改善箇所説明図

株式会社パプコ

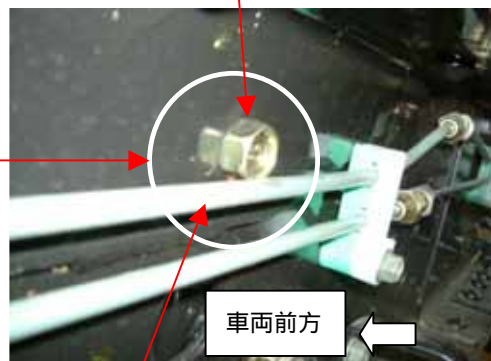
不具合発生箇所

リヤボデーを架装した車両において、ストッパーリヤボデーの取付位置が不適切なため、ストッパーリヤリヤボデーの取付ボルトとリヤブレーキパイプの隙間が少ない車両がある。そのため、このまま使用を続けると走行中の振動により、当該取付ボルトとブレーキパイプが干渉し、ブレーキパイプに穴が明き、ブレーキ液が漏れ、ブレーキの効きが悪くなるおそれがある。

改善の内容

ストッパーリヤボデーの取付位置を前方に移設する。
尚、ブレーキパイプが損傷しているものは、新品と交換する。
